建设项目环境影响报告表

项目名称: 吉林协联生物科技有限公司自带负荷
配置光伏发电项目

专家意见修改清单

吉林协联生物科技有限公司自带负荷配置光伏发电项目环境影响报告表专家评审意见

拟建光伏电站施工过程及排污节点见图 1。

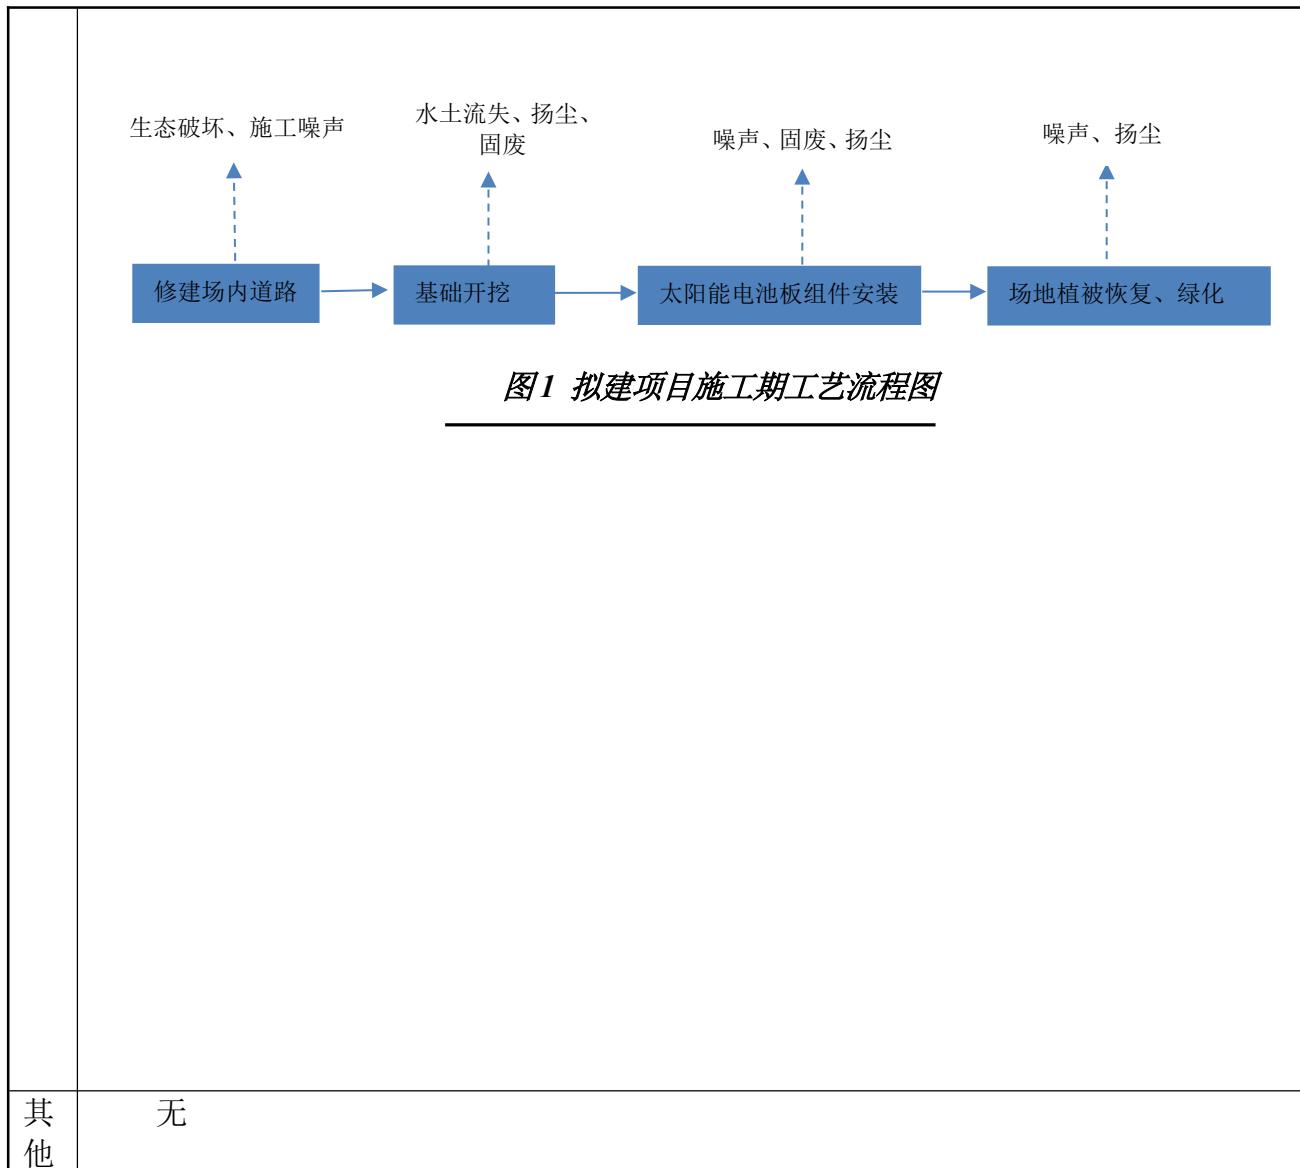
7.施工期环境影响分析。（1）补充施工期工艺流程及产污节点图。（2）复核施工期临时及永久占地土地类型，补充项目建设对区域内植被生物量的影响分析。（3）完善施工期固废影响分析，补充临时堆土场位置及占地面积。	P17-21, P13, P36
8.运营期环境影响分析。（1）根据噪声新导则要求，完善噪声影响预测结果，复核运行期厂界噪声是否能够满足《工业企业厂界环境噪声排放标准》（GB12348-2008）中的1类区标准限值。（2）补充太阳能电池板造成的光污染影响分析。（3）完善服务期满后生态恢复措施。	P38-39, P37-38, P47
9.规范图件，（1）完补充升压站厂区平面布置图，光伏厂区补充项目临时施工堆土场、电缆沟等工程的位置图。（2）补充生态评价范围内土地利用现状图（3）补充厂区及四周现状图片。	附图

7、施工期环境影响分析。（1）补充施工期工艺流程及产污节点图。（2）复核施工期临时及永久占地土地类型，补充项目建设对区域内植被生物量的影响分析。（3）完善施工期固废影响分析，补充临时堆土场位置及占地面积。

附图 10 土地利用现状图

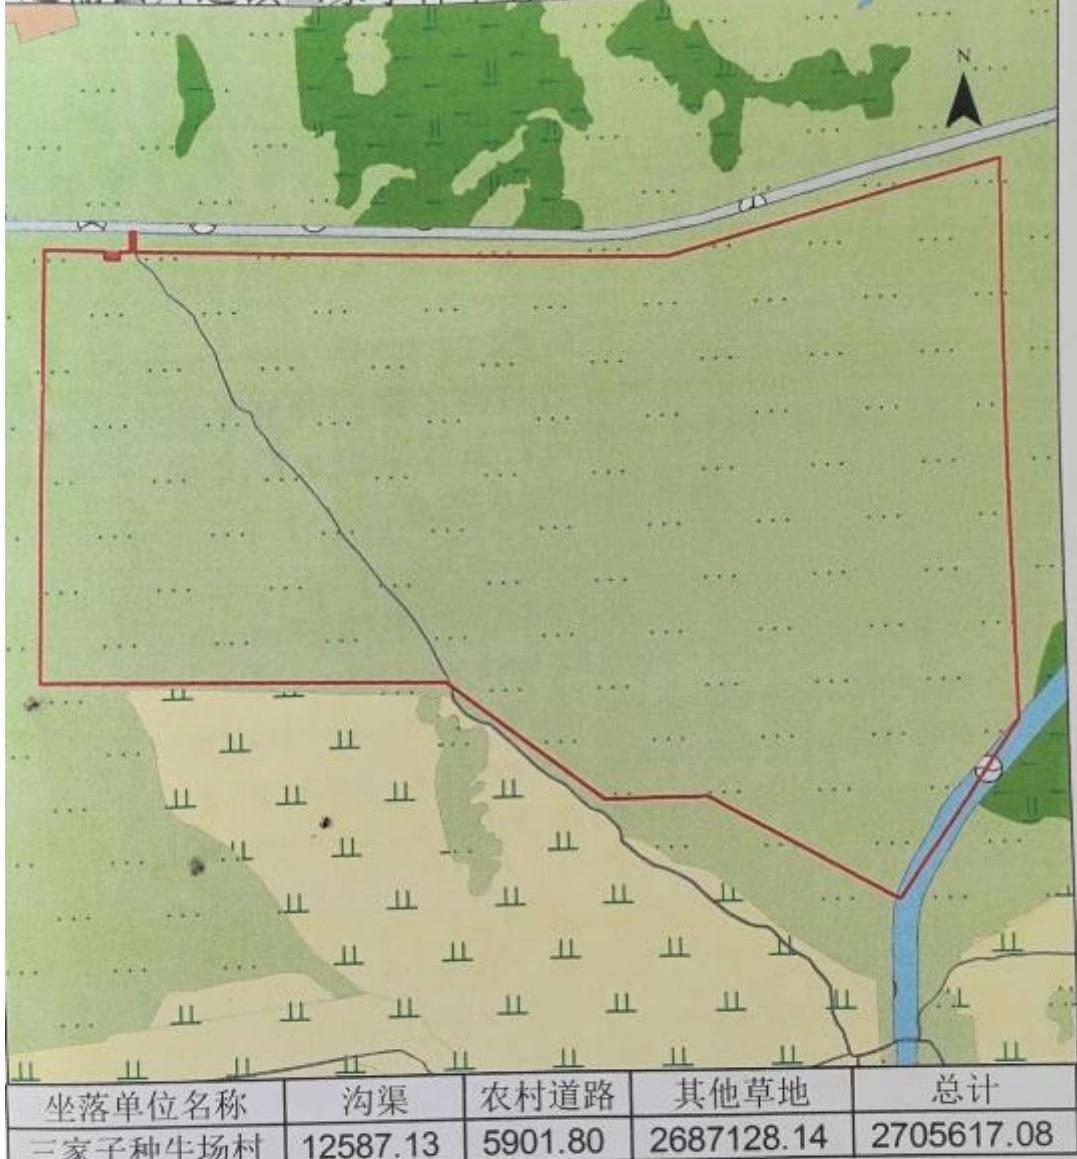
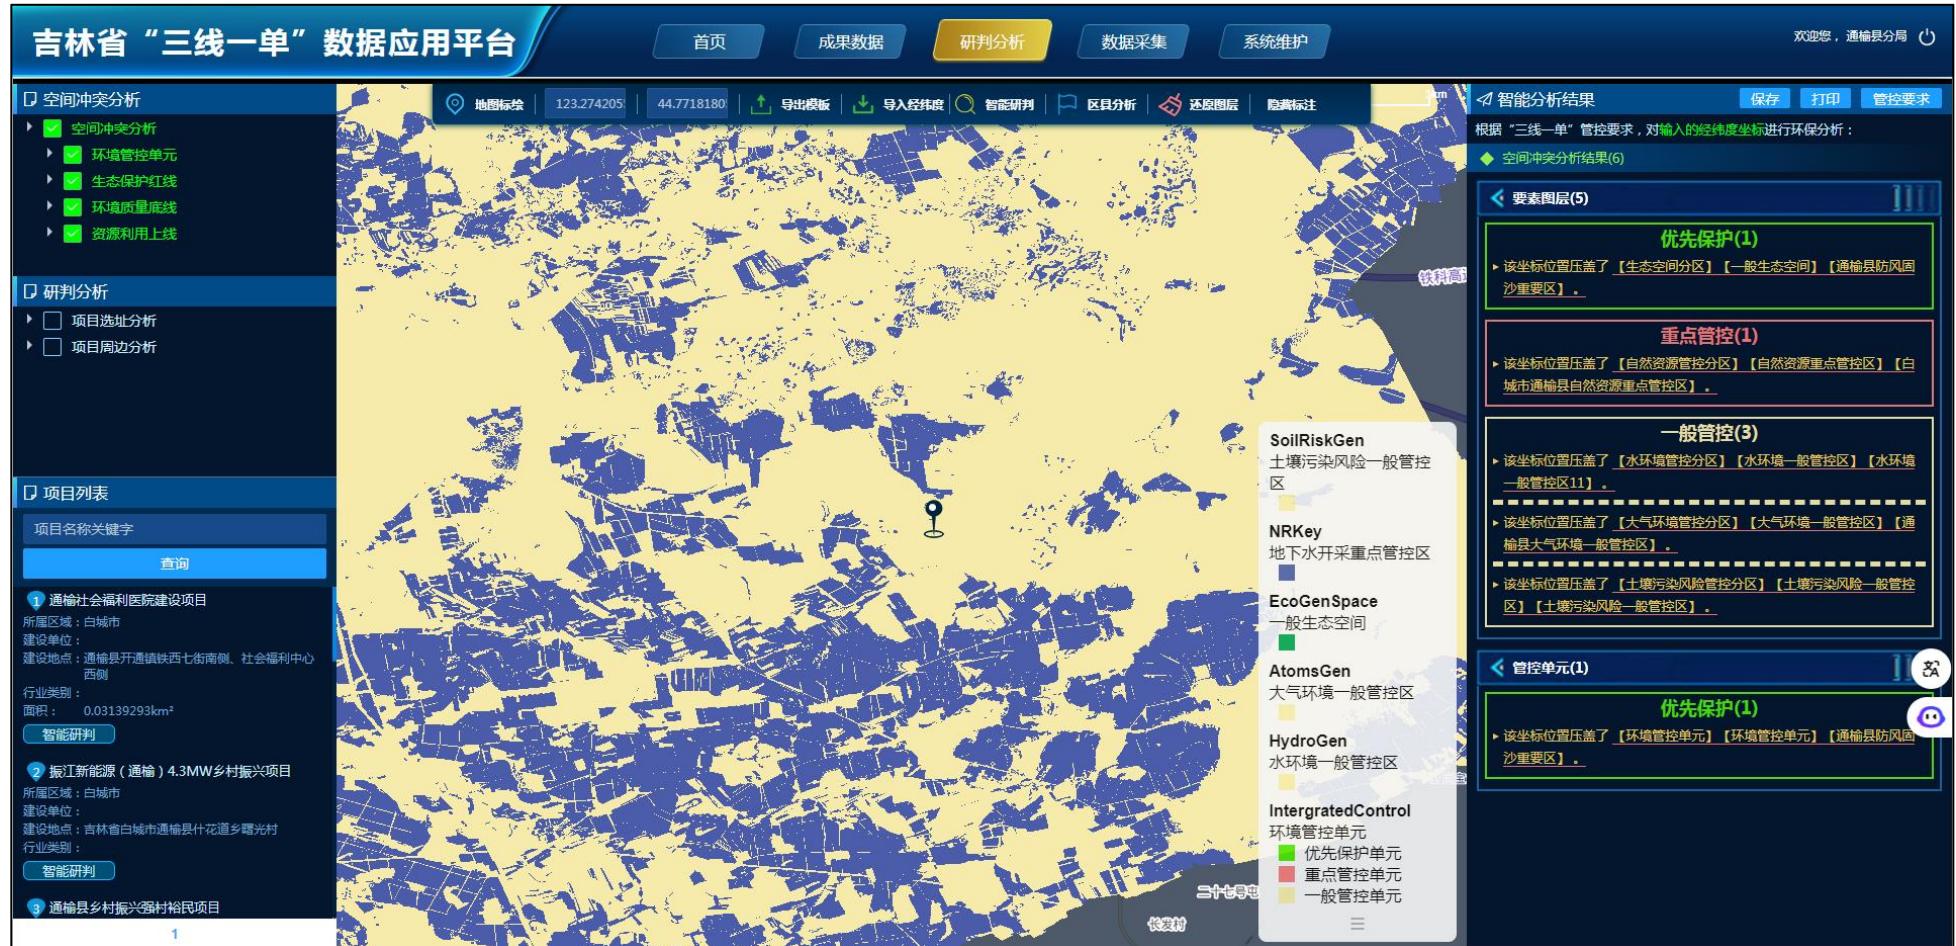
9、规范图件，（1）完补充升压站厂区平面布置图，光伏厂区补充项目临时施工堆土场、电缆沟等工程的位置图。（2）补充生态评价范围内土地利用现状图（3）补充厂区及四周现状图片。

附图 14 拟建项目与吉林省三线一单符合性分析示意图

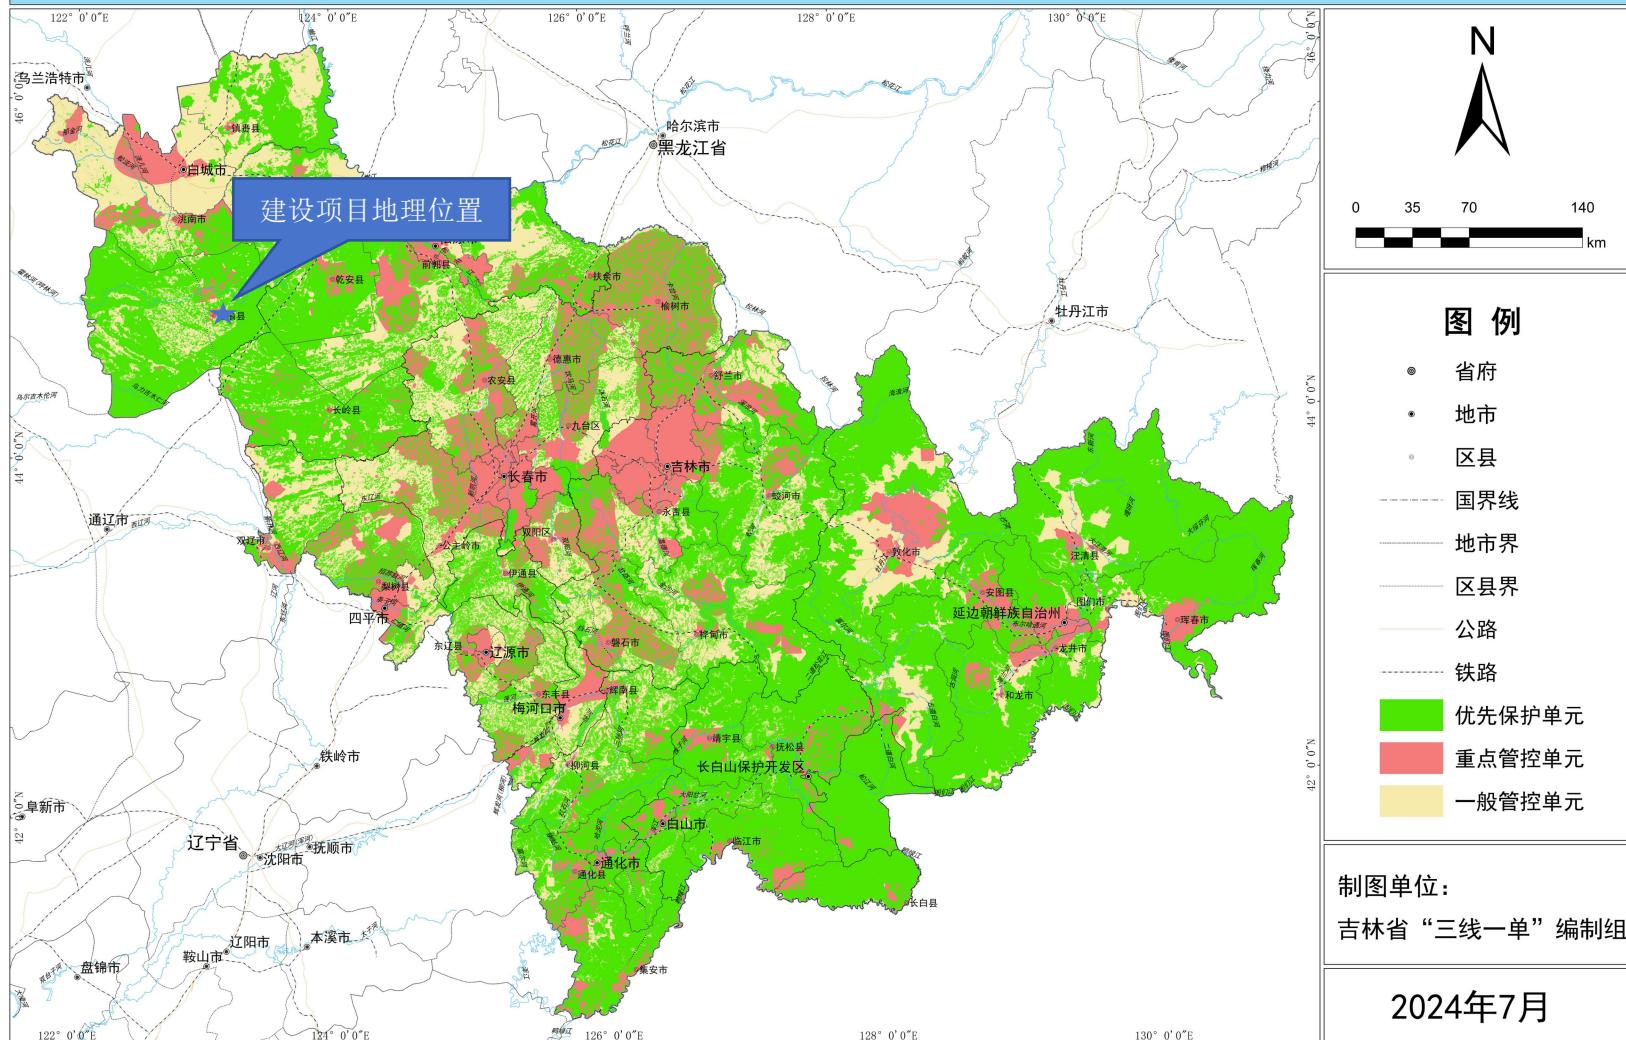
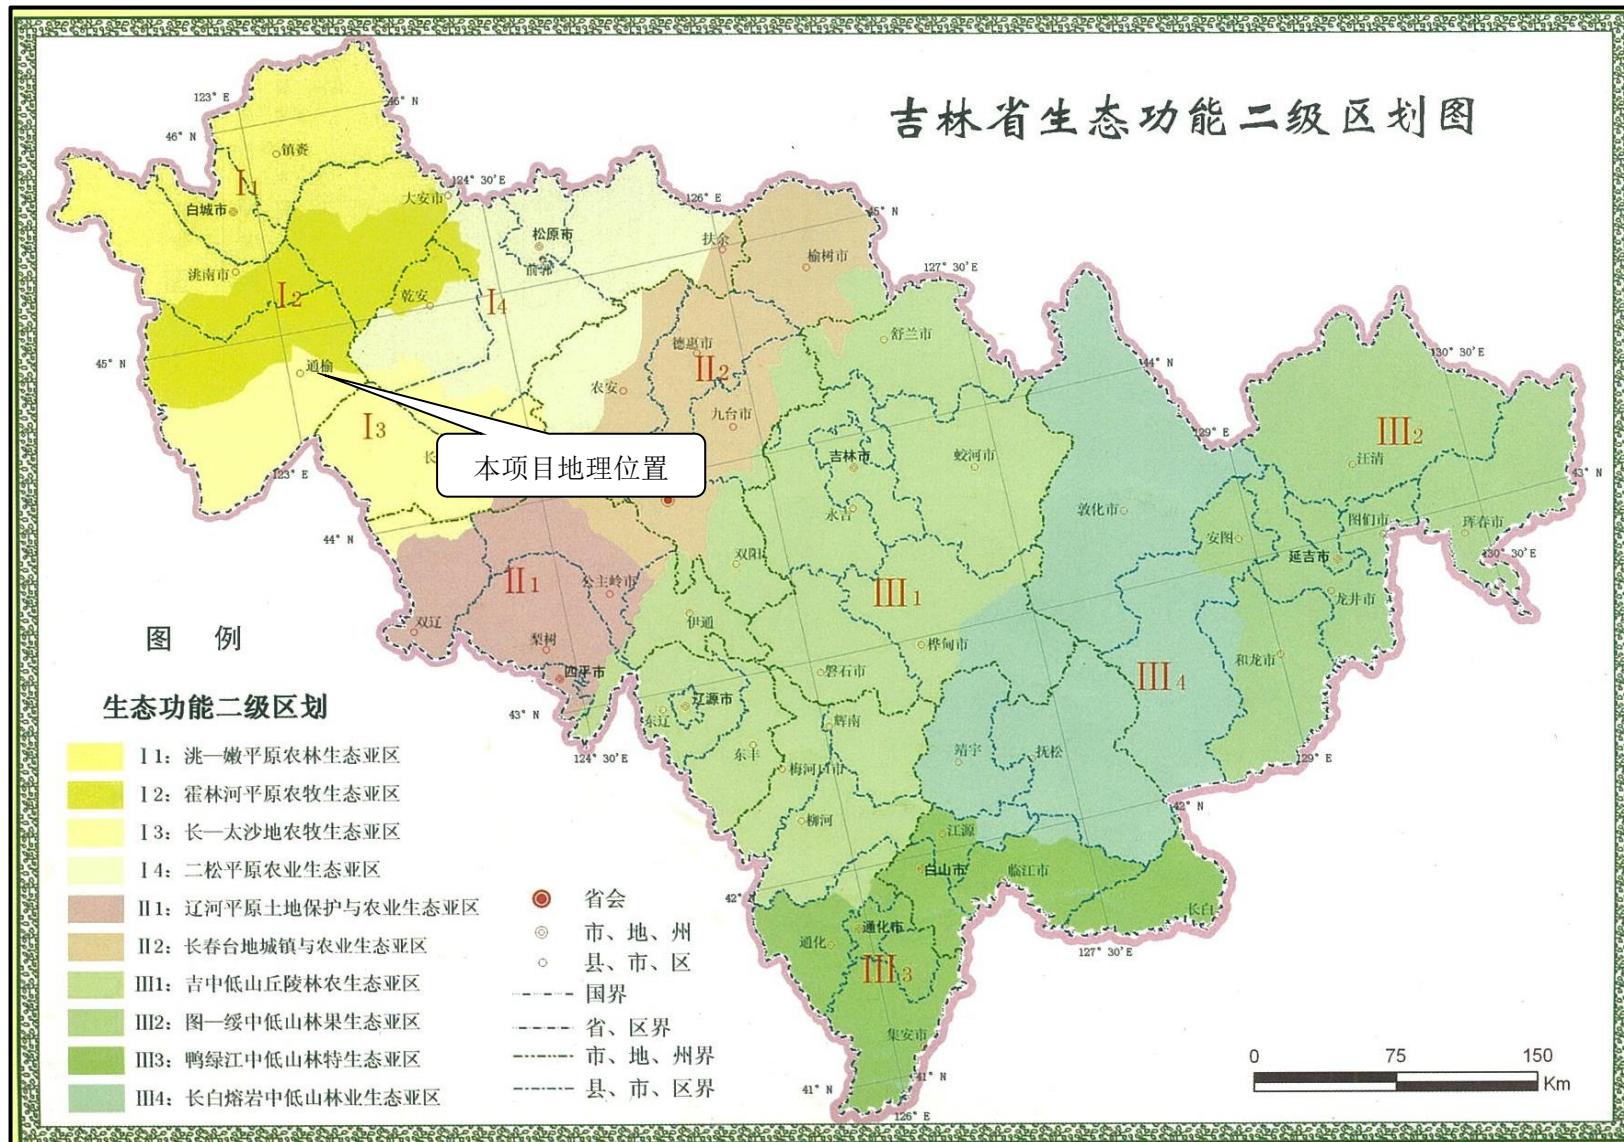
9.提出有针对性生态恢复、补偿措施 徐纪芸	P45
1. “三线一单”符合性分析。（1）补充项目所在地（包括光伏场地及升压站）的分区管控单元名称及编码，补充“三线一单”分区管控图（平台截图），补充项目所在分区管控单元环境管理要求及项目建设的符合性分析。（2）完善环境质量底线符合性分析，区域水环境调查不能用水质月报来代表全年的水质情况，需要给出地表水体全年水质情况。	P2-6, 附图

1、“三线一单”符合性分析。（1）补充项目所在地（包括光伏场地及升压站）的分区管控单元名称及编码，补充“三线一单”分区管控图（平台截图），补充项目所在分区管控单元环境管理要求及项目建设的符合性分析。（2）完善环境质量底线符合性分析，区域水
